DICEOR-BER prot. n°0607
EAM19636

OGGETTO: ACCORDO DI PROGRAMMA IN VARIANTE ALLA PIANIFICAZIONE TERRITORIALE URBANISTICA EX ART. 60 DELLA L.R. N. 24/2017 IN ATTUAZIONE DELL'ACCORDO TERRITORIALE "POLO FUNZIONALE DI ALTEDO - SAN PIETRO IN CASALE AREA EX ZUCCHERIFICIO" - SOC. AGROALIMA SPA. TRASMISSIONE DOCUMENTAZIONE INTEGRATIVA E CONVOCAZIONE SECONDA SEDUTA.

Metanodotto: Coll. Minerbio Ferrara a der. S. Pietro in Casale DN 200

SEZIONE "PUNTO 2"
Scala 1:100

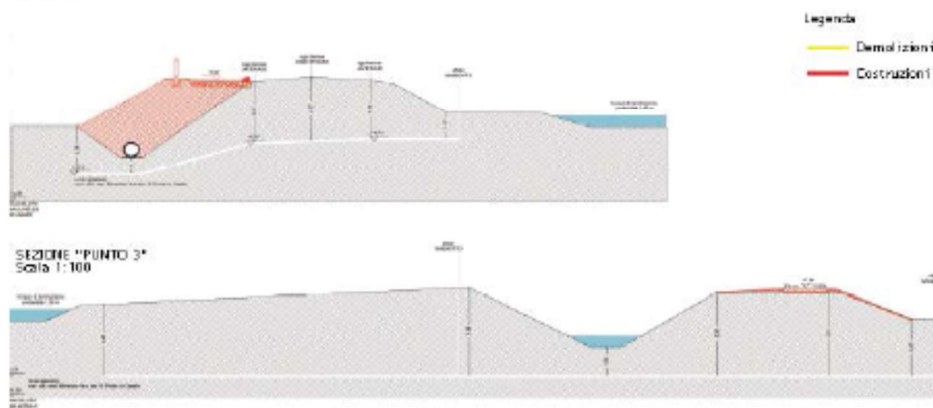
Facendo seguito poi alla comunicazione inviataVi dal ns. centro competente per territorio di Bologna – prot. C.BO/GUA/054-2020 del 17/06/2020 – dall'esame della documentazione integrativa messa a disposizione sul link indicato nella Vs. comunicazione sopra citata, Vi significhiamo che viene interessata unicamente la ns. condotta sopra citata, dalla realizzazione della pista ciclopeditone; pertanto il citato "punto 1" non costituisce più punto di interferenza con ns. asset.

Atteso quanto sopra, esaminata la documentazione progettuale fornitaci, Vi concediamo Nulla Osta, per quanto di nostra competenza, alla realizzazione delle opere indicate in oggetto, con espresso

riferimento alla realizzazione della pista ciclabile, a condizione che vengano realizzate come da progettazione allegata, e che siano rispettate le seguenti ulteriori prescrizioni:

- eventuali cavidotti per l'illuminazione pubblica, in attraversamento con la nostra condotta e non evidenziati nel Vs. attuale progetto, dovranno essere oggetto di apposita richiesta da inoltrare al ns. centro competente di Bologna e comunque dovranno essere posati ad una distanza, misurata in senso verticale, di almeno 1,5 metri dall'estradosso superficiale della ns. tubazione; qualora ciò non fosse possibile, il cavidotto dovrà essere interrotto ad una distanza di almeno 3,0 metri a monte e valle del punto di interferenza con il metanodotto ed il cavo elettrico dovrà essere posato nudo nel terreno in letto di sabbia;

- eventuali pali dell'illuminazione pubblica e le relative messe a terra, non rappresentati nella documentazione progettuale consegnataci, dovranno essere, come per il punto precedente, oggetto di apposita richiesta ed essere posizionati ad una distanza di almeno 6,0 metri dall'asse del ns. metanodotto;

- qualsiasi costruzione, come pure eventuali pozzetti, dovranno trovarsi alla distanza di almeno 11 (undici) metri dall'asse del nostro metanodotto;
- a tale proposito per la demolizione, indicata nel Vs. progetto, degli edifici posti in vicinanza della ns. condotta, dovranno essere prese tutte le precauzioni per evitare di danneggiare il ns. asset; pertanto eventuali attraversamenti con mezzi pesanti del ns. metanodotto, al di fuori della normale viabilità, dovranno essere precedentemente concordati con i tecnici del ns. centro competente; eventuali cumuli di materiali, derivati dalla demolizione degli edifici, dovranno essere ubicati all'esterno della fascia asservita del ns. metanodotto; non dovranno essere usati macchinari e/o esplosivi che possa indurre nel terreno vibrazioni tali da danneggiare il metanodotto;

Resta altresì inteso che la fascia asservita al nostro metanodotto, pari a metri 11 per parte dall'asse della condotta, a parte l'area occupata dalla nuova pista ciclabile, dovrà essere lasciata a terreno agrario, non potrà essere pavimentata né adibita a deposito di materiali e/o di mezzi ed apparecchiature in genere, né potrà essere alterata la quota di posa della condotta.
